Resultaat van de internetconsultatie
Ontwerp aansluitroutes Lelystad Airport
Ministerie van Infrastructuur en Waterstaat

Openbare internetconsultatie van 5 oktober tot en met 2 november 2017

Figuur 7: Aansluitroute OUT-02/OUT-07

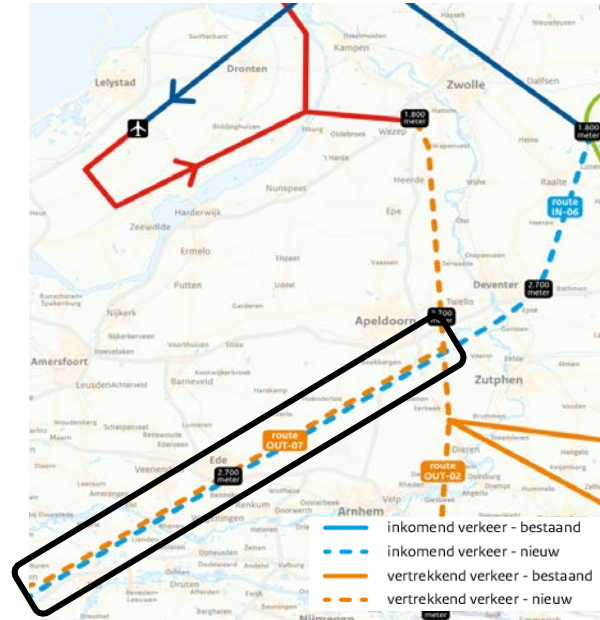
Ter hoogte van Wezep bevindt zich het eindpunt van de vaste vertrekroute van de B+ routeset en start de ontwerp aansluitroute richting het zuiden en verder. Voorbij dit punt, met een minimale vlieghoogte van 1.800 meter, zal verder geklommen worden tot minimaal 2.700 meter ter hoogte van Apeldoorn. Vlak na Apeldoorn vindt er een

splitsing plaats tussen de routes OUT-02 richting het zuidoosten en OUT-07 richting het zuidwesten. Vanuit de ontvangen verbetersuggesties wordt voorgesteld om de locatie van het eindpunt van de vaste vertrekroute nabij Wezep te verplaatsen in oostelijke richting (dat wil zeggen ten oosten van Heerde) alsmede de locatie van doorklimmen richting Apeldoorn. Aansluitend op dit voorstel zijn er ook voorstellen ingediend die ingaan op de mogelijkheid om over de IJssel of de Rijksweg A50 te vliegen. In het definitieve ontwerp worden de vliegpaden met meer precisie vastgesteld, waarbij mogelijk in beperkte mate ruimte is om deze route oostelijk van Heerde te leggen.

1. "Veel inwoners van Heerde zijn bezorgd over de geplande aansluitroutes van Lelystad Airport. Wij hebben te maken met de geplande vertrekroute in zuidelijke richting. Kijkend naar de kaart met daarop de geplande route merken wij op, dat deze vrijwel over de kern van Heerde komt en het lijkt mogelijk de geplande route iets meer oostelijk te laten lopen, waar ook geen woonkernen liggen (ook op het vervolg van de vertrekroute) en veel minder mensen wonen. Woonkernen worden nog steeds vermeden en tegelijkertijd wordt de geluidsoverlast in de woonkern Heerde meer beperkt ten opzichte van de route die nu is opgenomen in het ontwerp."

2. "Het opstijgen niet boven Wezep en de Veluwe maar boven het IJsselmeer en in een bocht dan pas naar het zuiden."
3. "Betreft out-2: Laat de route vanaf Hattermerbroek direct naar Bathmen lopen en dan weer aansluiten op vertrekroute richting zuidwest. Hierdoor wordt Teuge gespaard."

4. "Wat meer mensen zich in de gemeente Heerde afvragen, is of de route niet iets meer om Wezep heen verlegd kan worden, waardoor de route ook iets oostelijker naar beneden wordt geleid (tussen Heerde en Veessen in, waar praktisch géén mensen wonen!). Ook Oene wordt hiermee iets ontlast. Juist omdat de vliegtuigen vanaf Wezep gaan stijgen, hebben deze plaatsen nóg eens extra geluidsoverlast (en fijnstof) en de route kan met een beetje goede wil gemakkelijk iets oostelijker geleid worden."

5. "Mijn suggestie is die afsplitsing ruim ten noorden van Eerbeek te doen."
6. "Alternatief, route rondom Zwolle over Salland. Ook genoeg mogelijkheden om niet over woonkernen te vliegen."

De locatie van het eindpunt van de vaste vertrekroute nabij Wezep is onderdeel van de reeds overeengekomen B+ routeset. De vlieghoogte op dat eindpunt (exit point) is 1.800 meter. Ten tijde van het ontwerpen en het optimaliseren van de B+ routeset is een analyse uitgevoerd naar de optimale vlieghoogte richting deze locatie nabij Wezep. Dit heeft geresulteerd in een vliegprofiel, waarbij de klim na Biddinghuizen ingezet wordt. Gegeven deze situatie en de uitgangspunten voor de aansluitroutes, is de minimale hoogte bij de vaste vertrekroute nabij Wezep overeengekomen.

De ligging van de aansluitroute wordt grotendeels bepaald door de omliggende militaire oefengebieden en andere luchtverkeersstromen in deze regio. Ten zuiden van Wezep en ten westen van Heerde bevinden zich het militaire schietgebied Oldebroek (EHR3) en een militair laagvlieggebied (GLV VII). In bijlagedocument 5 is een overzichtskaart opgenomen met de militaire oefengebieden. Dit beperkt de ruimte voor laterale⁹ verschuivingen richting het westen.

Hierbij moet worden vermeld dat bij het intekenen van de vliegpaden een grote verschuiving van de route richting het oosten interfereert met verkeer dat vertrekt vanuit Düsseldorf, naderend verkeer voor Schiphol via holding ARTIP en zware vliegtuigen die van Schiphol naar luchtruimsector 2 vliegen. Een routewijziging verder naar het oosten kan tevens inhouden dat de geluidsbelasting wordt verplaatst naar andere woonkernen, zoals die van Deventer.

Figuur 9: Aansluitroute OUT-10/ OUT-12

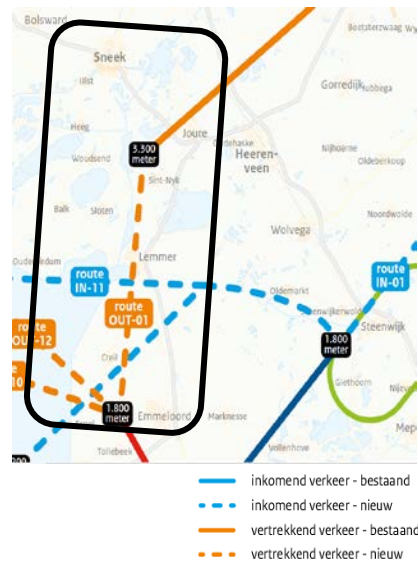
Een groot deel van de suggesties gaat in op de mogelijkheid om het verkeer via het IJsselmeer af te handelen.

Er is tevens de vraag gesteld om het afbuigen van route OUT-12 boven het zuidwesten van de provincie Friesland een aantal kilometer naar het westen te verschuiven, waardoor het verkeer meer boven het IJsselmeer wordt afgehandeld.

Over de route OUT-10/OUT-12 zijn zowel vragen gesteld over de ligging van deze routes rond het IJsselmeer alsmede de ligging ter hoogte van Noord-Holland. Deze vragen leiden tot twee concrete voorstellen. Ten eerste is het voorstel om de mogelijkheid te creëren om langere afstanden af te laten leggen over het IJsselmeer. Het tweede voorstel luidt om de ligging van de routes OUT-10/OUT-12 ter hoogte van Noord-Holland te verleggen richting de Waddenzee en/of over dunner bevolkt gebied in Noord-Holland.

1. "Waarom de vliegroutes niet boven IJsselmeer rechtover midden van de afsluitdijk tussen Waddeneilanden door laten vliegen, dus de vliegbeving over water?"

2. "Hierbij stel ik voor om de routes out10 en out12 zoveel mogelijk over het IJsselmeer te laten vliegen en indien mogelijk over de Waddenzee, tussen de eilanden door eruit."

3. "Opstijgen richting Afsluitdijk omdat daar weinig bebouwing is, route out-10, gaat nu over heel bewoont West-Friesland."
4. "De route out10 in ieder geval een stuk boven Medemblik situeren zodat de dorpen met hun inwoners zoveel mogelijk ontzien worden qua geluidsoverlast en directe vervuiling! En de route out10 dan laten lopen over, zo veel mogelijk, onbewoond gebied!"

5. "Ja, niet over Wervershoof Noord-Holland binnen vliegen, maar over de veel dunner bevolkte Wieringermeer Route out-10."
6. "Vliegroute over de Wieringermeer, zo goed als onbewoond gebied."

7. "Verbeter voorstel: verleg de route over Anna Paulowna/Julianadorp meer noordelijk over het Marsdiep tussen Den Helder en Texel. Dit kan bereikt worden door boven het IJsselmeer rechtdoor te vliegen naar een grotere hoogte en pas boven de Afsluitdijk de draai westelijk te maken. Voordeel van de groter hoogte is het ontzien van de vogeltrek en natuur. Door over het Marsdiep te vliegen zal er geen geluidsoverlast zijn voor bewoners van de kop van Noord-Holland."

8. "Waarom dan een aanvliegroute over onze dorpen? Waarom niet via het IJsselmeer om Noord-Holland heen vliegen i.p.v. dwars over Noord-Holland?"
9. "Ik heb bezwaar tegen de route OUT-10 over Wervershoof/Onderdijk. Dit zijn dichtbevolkte gebieden. Het is beter om over het IJsselmeer richting route out 12 te gaan en dan over het dunbevolkte gebied tussen Medemblik en Wieringermeer."

Boven de kop van Noord-Holland liggen twee conditionele routes, OUT-12 en IN-11, die als gevolg van militaire activiteiten 120 dagen per jaar niet beschikbaar zijn. De ligging van deze routes is zodanig gekozen dat het, ondanks de nabijheid van Schiphol, minimale impact heeft op Schiphol verkeer. Ze zijn ook zo noordelijk mogelijk gepositioneerd om bebouwde omgeving te kunnen ontzien. De inkomende route IN-11 zal geleidelijk dalen van 2.700 meter aan de Noordzeekust naar 1.800 meter boven het IJsselmeer. Alleen als de route over de kop van Noord-Holland niet beschikbaar is, wordt een alternatieve inkomende route tussen Middenbeemster en Oosthuizen gebruikt, route IN-13. Hier vliegen de vliegtuigen echter tot op het IJsselmeer op meer dan 4.000 meter hoogte. IN-13 als hoofdroute leidt tot standaard toename van verkeer in sector 1 met effecten op dat werkgebied van de verkeersleiding. IN-11 komt niet in deze sector.

De routes liggen op deze locatie, omdat er ter hoogte van de Afsluitdijk en op de Waddenzee enkele militaire oefengebieden liggen. Het gebied ten noorden van de route OUT-10 wordt dus gekenmerkt door verschillende militaire oefen- en laagvlieggebieden. Het verplaatsen van OUT-10 naar het zuiden zorgt ervoor dat deze gesitueerd wordt in noordelijke deel van de Schiphol TMA. Dit gebied is zeer drukbezet met Schiphol verkeer.

Verkeer dat vanaf het eindpunt van de vaste vertrekroute nabij Emmeloord via route OUT-10 over het IJsselmeer vliegt, kent vanwege de verkeerstromen van en naar Schiphol, hoogterestricties over het IJsselmeer. Deze route wordt ten noorden ingeklemd door de militaire oefen- en laagvlieggebieden en ten zuiden door de Schiphol TMA.

De aansluitroutes voor Lelystad Airport die over Noord-Holland lopen, worden alleen gebruikt voor verkeer van en naar bestemmingen ten westen of noordwesten van ons land (dus bijvoorbeeld richting het Verenigd Koninkrijk). Dat zal naar verwachting door 20% van het Lelystad verkeer gebruikt worden. Ter hoogte van de Noordoostpolder wordt deze 20% tevens gesplitst in verkeer van en naar het noordoosten (via Friesland en Groningen) en van en naar het westen-noordwesten via Noord-Holland. De verwachting is daarom dat het aantal vliegtuigbewegingen

Figuur 10: Aansluitroute OUT-01

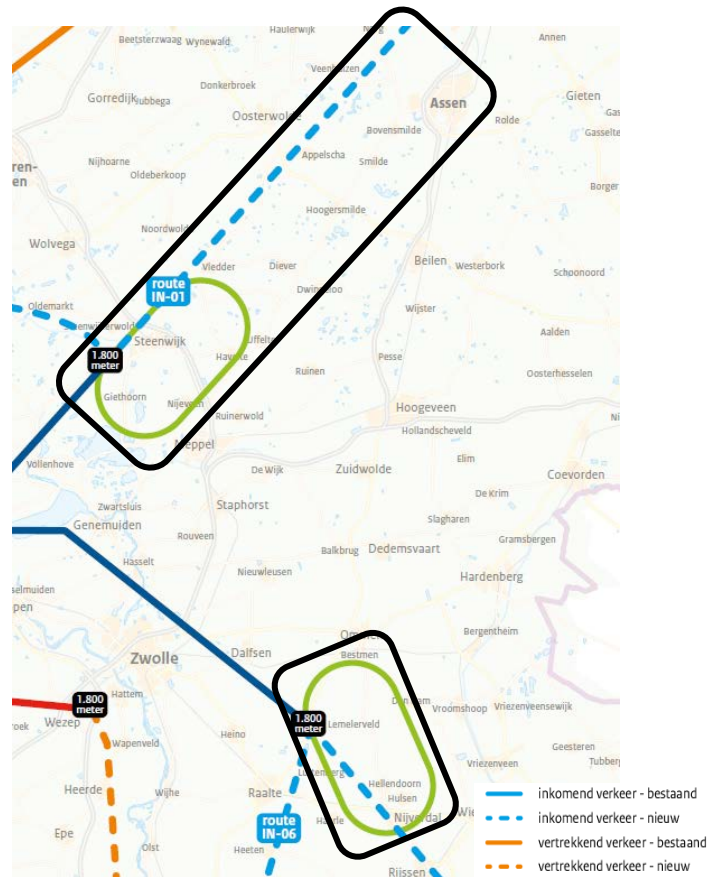
Er zijn verschillende wijzigingsvoorstellen ontvangen om de aansluitroute OUT-01 aan te passen. Het eerste voorstel is om vanaf het eindpunt van de vaste vertrekroute langer rechtdoor te vliegen om een groter deel van de klim boven het IJsselmeer te laten plaatsvinden. Daarnaast is er een voorstel om de aansluitroute in respectievelijk oostelijk of westelijke richting te verschuiven om te voorkomen dat de route direct over Lemmer komt te liggen.

Een derde voorstel is om de aansluitroute OUT-01 vanaf het eindpunt van de vaste vertrekroute verder door Friesland te laten vliegen, waardoor het op een later moment aansluit op het hoger gelegen luchtruim.

1. "Een van de vliegroutes gaat recht over het dorp Lemmer. Is het mogelijk dat u deze route naar rechts verlegt, zodat u rechts van de A6 vliegt naar Joure? Hiermee ontziet u Lemmer en het stille buiten gebied ten noordwesten van Lemmer maar ook het plaatsje Sint Nicolaasga (Sint Nyk) wordt op deze wijze meer ontzien. Daarbij wil ik opmerken dat ten (Zuid) Oosten langs de snelweg A6 tussen Lemmer en Joure nauwelijks bebouwing is."

2. "Woonkernen moeten zoveel mogelijk ontweken worden. Waarom zijn er vliegroutes boven de woonkernen van Lemmer gepland. Dit kan worden vermeden door deze (meer zuidelijk) boven het IJsselmeer en (meer oostelijk) boven de A6 te plannen."

3. "Als inwoner van Lemmer zou ik graag zien dat de routes niet pal boven Lemmer komen, maar enkele km eerder afbuigen."
4. "Vertrekkend verkeer (nieuw) via Emmeloord-Balk-Drachten. Bij deze koers wordt Lemmer omzeild en is de vlieghoogte bij Balk inmiddels hoger geworden boven een bijna onbewoond gebied."

5. "Het mag niet zorgen voor extra geluidsoverlast elders. Dus zo snel mogelijk op grote hoogte gaan vliegen. Wij wonen aan de Dagpauwoog 19 Wolvega daar graag veel hoger overheen vliegen, zodat wij geen geluidsoverlast ondervinden. Dit zorgt voor vermindering van ons wooncomfort en waardevermindering van onze woning."

Route OUT-01 is een permanente route, die het eindpunt van de vaste vertrekroute verbindt met het hoger gelegen luchtruim. Het verkeer richting het noorden kan onbeperkt klimmen vanaf 1.800 meter nabij Emmeloord. Van en naar Schiphol vliegt echter veel (zwaar) verkeer in noordelijk en noordoostelijke richting met bestemmingen in onder andere China en Japan. Route OUT-01 is zodanig ontworpen dat deze vrij ligt van dit Schiphol verkeer. Door deze route positionering is het mogelijk dat verkeer sneller gaat stijgen boven de hoogtes zoals aangegeven op de kaart. Doordat de route van Lelystad pal naar het noorden gaat, kan het verkeer sneller klimmen. Verschuiven van de route in oostelijke richting wordt beperkt door de aanwezigheid van inkomend Schiphol verkeer dat op dit punt in tegengestelde richting vliegt. Hierdoor zijn er minder mogelijkheden in het klimmen richting de hogere luchtwegen, waardoor er langer op 1.800 meter gevlogen zou moeten worden. Een verschuiving van de route in westelijke richting zorgt ervoor dat een scherpe bocht moet worden gemaakt om in te voegen op de hogere luchtwegen. Dit stelt mogelijk prestatie-eisen aan de vliegtuigen op deze route om de bocht goed te kunnen vliegen.

De aansluitroutes voor Lelystad Airport die over Friesland lopen, worden alleen gebruikt voor verkeer van en naar bestemmingen ten noordoosten van ons land (dus bijvoorbeeld richting Scandinavië). Dat zal naar verwachting door 20% van het Lelystad verkeer gebruikt worden, waarbij ter hoogte van de Noordoostpolder gesplitst wordt tussen verkeer van en naar het noordoosten via Friesland en Groningen en van en naar het westen-noordwesten via Noord-Holland. De verwachting is daarom dat het aantal vliegtuigbewegingen dat via Route OUT-01 over Friesland gaat in de eerste vijf jaar na opening, tot de herziening van het luchtruim, beperkt zal blijven tot gemiddeld één tot twee starts en één tot twee landingen per dag.
